## Service News (Новости сервиса)

### Fiat 500X

**ТРУБА ОТВОДА КОНДЕНСАТА СИСТЕМЫ КЛИМАТ-КОНТРОЛЬ**  
Утечка конденсата из системы климат-контроль – Сервисное решение

003.16

Рис. 1

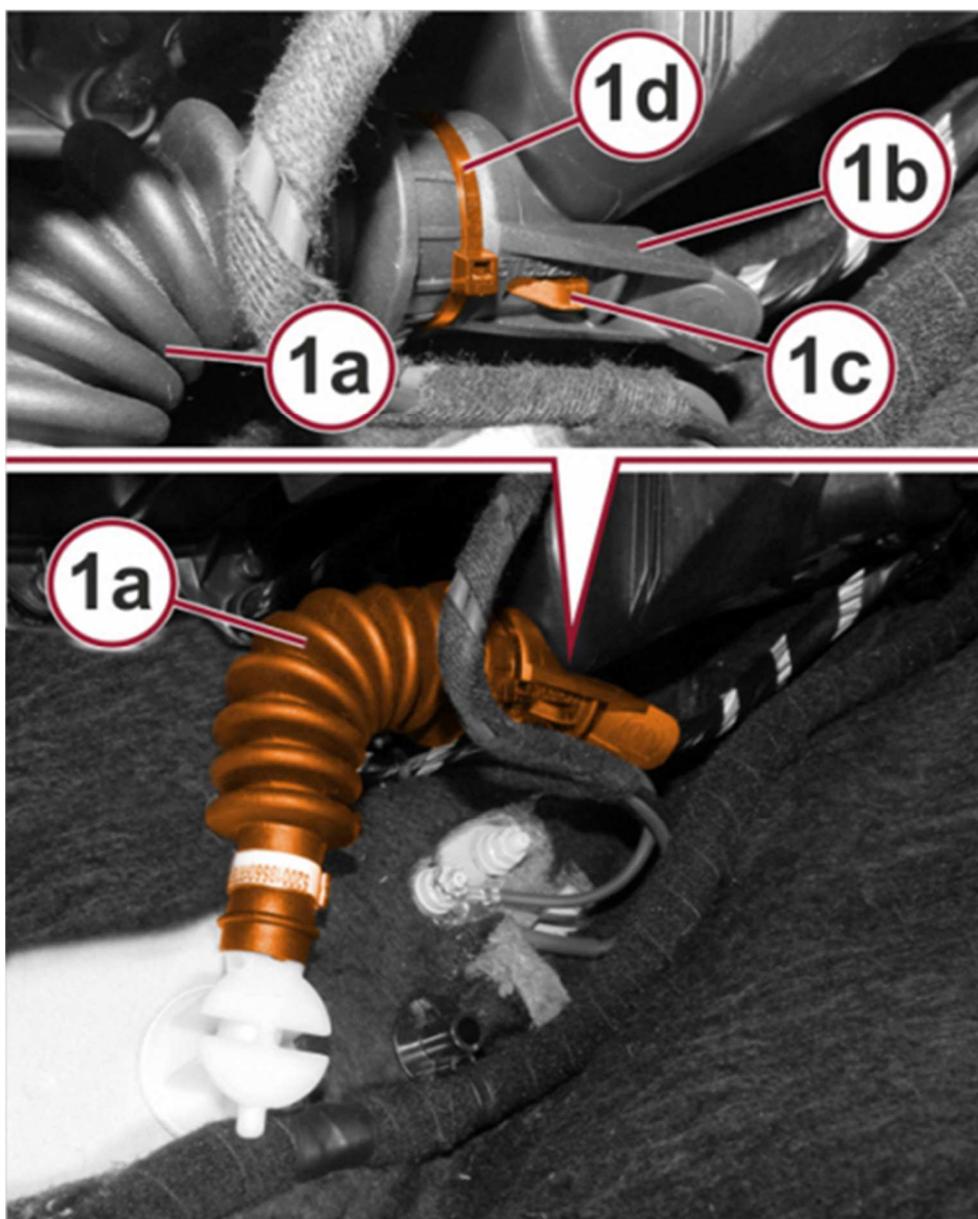
Утечка конденсата из системы климат-контроль в местах соединения трубы отвода конденсата с корпусом системы климат-контроль.

Утечка конденсата из системы климат-контроль может вызвать окисление электрических контактов в блоке управления автоматической КПП.

- Снимите обшивку на правой стороне консоли (см. Ор.7040А65)
- Снимите нижнюю облицовку передней панели (см. Ор.7040А19).
- Проверьте, чтобы труба отвода конденсата (1а – Рис. 1) была правильно прикреплена к корпусу кондиционера и что конец (1b) прикреплен на защелке (1с).
- Закрепите трубу отвода конденсат к корпусу кондиционера с помощью стяжки (1d – Рис. 1).
- Восстановите нижнюю облицовку передней панели (см. Ор.7040А19) и покрытие консоли на правой стороне (см. Ор.7040А65).
